**Uninterruptible power systems (UPS) –
Part 3: Method of specifying the performance
and test requirements**

CORRIGENDUM 1

**Figure 4 – Exemple de forme d'onde non
sinusoïdale de la tension de sortie**

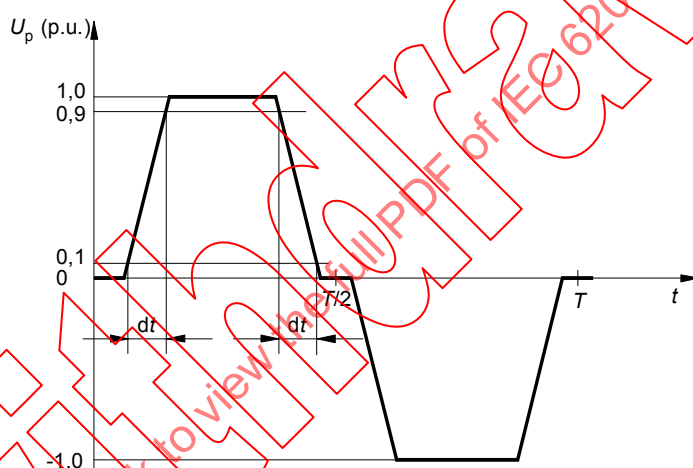
*Remplacez la figure existante par la nouvelle
figure suivante:*

*Replace the existing figure by the following
new figure:*
